DELIBERATION N° 2023-74

Délibération de la Commission de régulation de l'énergie du 2 mars 2023 portant avis sur le projet de cahier des charges relatif à la procédure de mise en concurrence avec dialogue concurrentiel n° 1/2021 portant sur des installations éoliennes flottantes de production d'électricité en mer dans une zone au large du sud de la Bretagne

Figure : Estimation de la date butoir de mise en service

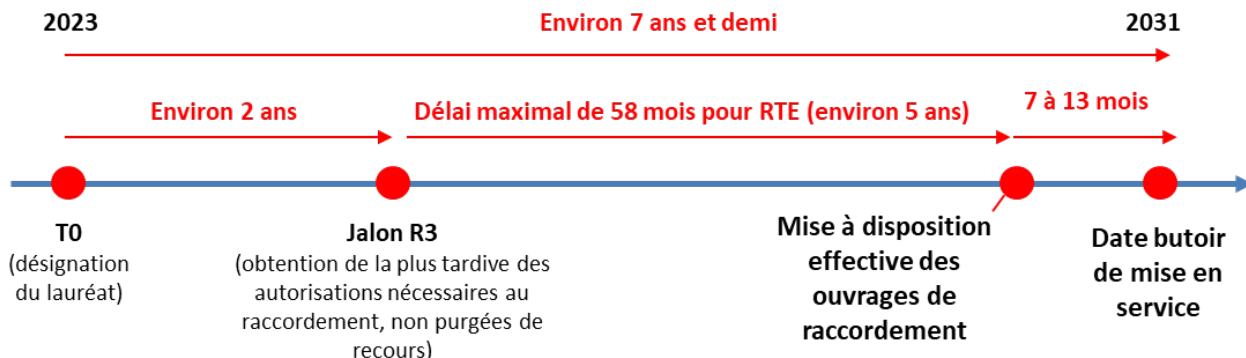
La date butoir de mise en service intervient donc environ 9 mois (entre 7 et 13 mois) après la date effective de mise à disposition des ouvrages de raccordement, celle-ci étant située au plus tard 58 mois après la date d'obtention par le GRT de la plus tardive des autorisations requises pour le raccordement, non purgées de recours (« jalon R3 »). Ce jalon R3 devrait intervenir environ 2 ans après la date de désignation du lauréat. **Ainsi, la date butoir de mise en service pour le producteur devrait intervenir environ 92 mois après la désignation du lauréat** (cette estimation repose sur de nombreuses hypothèses).

Pour l'A05, ce délai, à partir de la désignation du lauréat, est réduit d'environ 14 mois par rapport à celui prévu dans le cahier des charges de l'A04, du fait d'une mise à disposition des ouvrages de raccordement plus précoce.
